Le présent avis de sécurité (AS) contient des informations client importantes pour la sécurité du patient et pour une utilisation en toute sécurité d'*exoplan*, notre logiciel de planification d'implants et de conception de guides chirurgicaux.

Référence exocad interne : #423314

produit exocad, nom commercial : *exoplan 3.1 Rijeka*

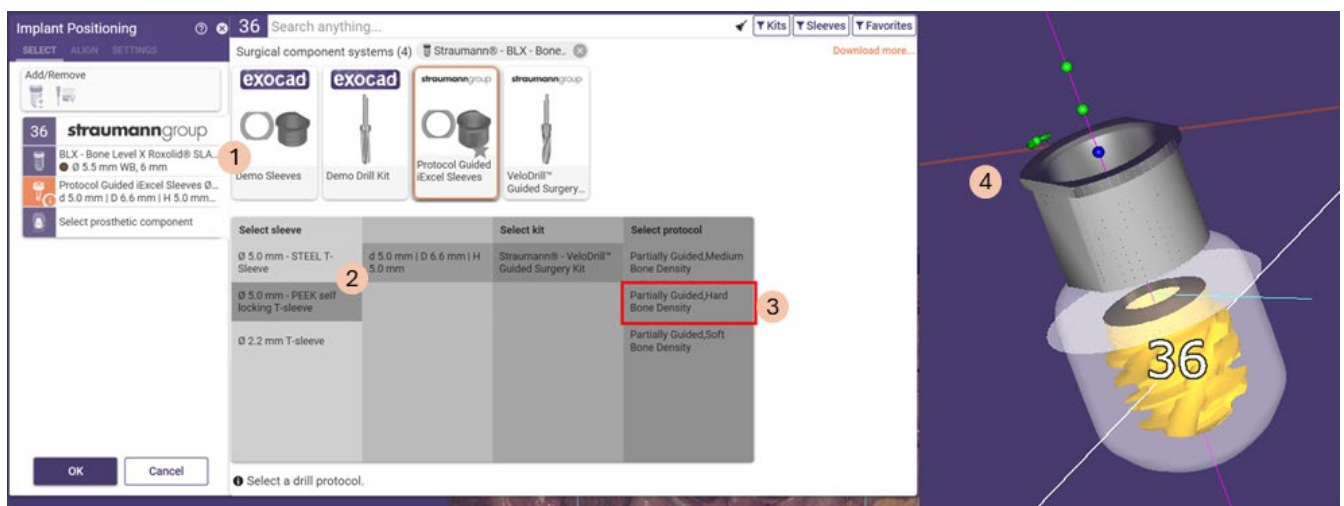
La cuillère de forage incorrecte s'affiche lorsque l'utilisateur sélectionne la combinaison suivante :

1. Implants TLX/BLX d'un diamètre de 5,5 mm et 6,5 mm et d'une longueur de 6 mm (tableau « Implants concernés » ci-dessous)
2. Ø 5,0 mm – Douilles T (voir le tableau « Douilles chirurgicales concernées » ci-dessous)
3. Protocole partiellement guidé, densité osseuse dure
4. Décalage de la douille : 7 mm (la plus proche des trois distances disponibles – indiquée par un point bleu sur l'illustration 2 ci-dessous)

Illustration 4 : Combinaison de paramètres disponibles pour les gammes d'implants Straumann® concernées. Les cercles rouges indiquent les options à ne pas utiliser. Toutes les options de flux de travail vertes peuvent être utilisées en toute sécurité.

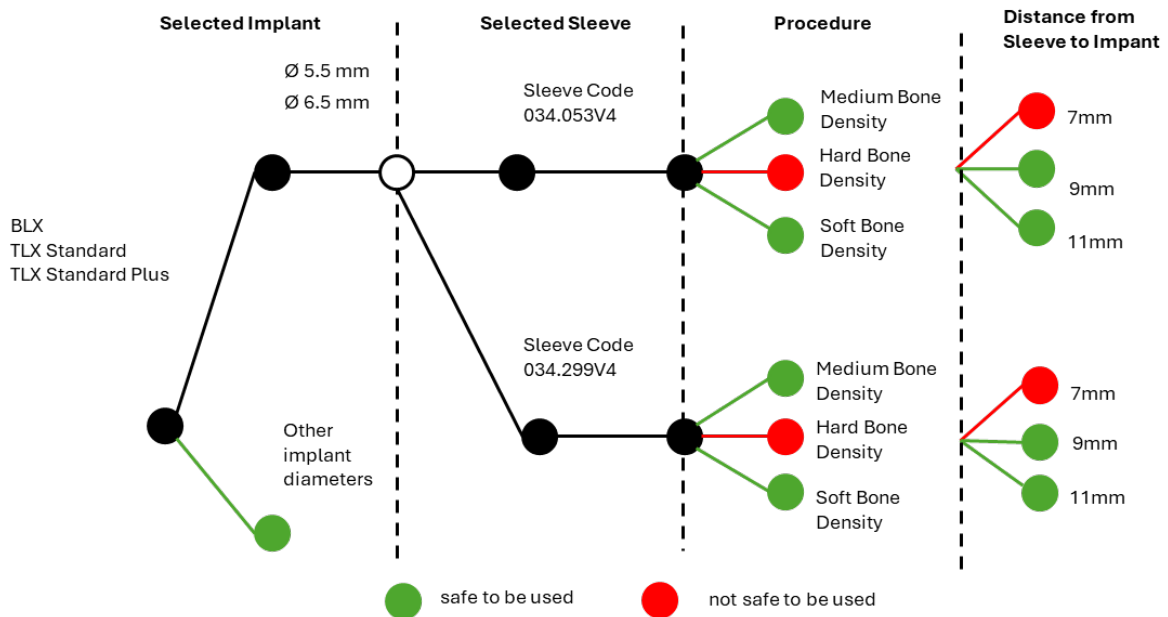
L'utilisation des autres composants Straumann® n'est pas affectée. Aucune autre dimension d'implant, distance de décalage, douille chirurgicale ou option de protocole n'est concernée. Ce tableau présente les flux de travail concernés. Les flux de travail encadrés en rouge ne doivent pas être utilisés. Les options de flux de travail encadrées en vert peuvent être utilisées en toute sécurité.
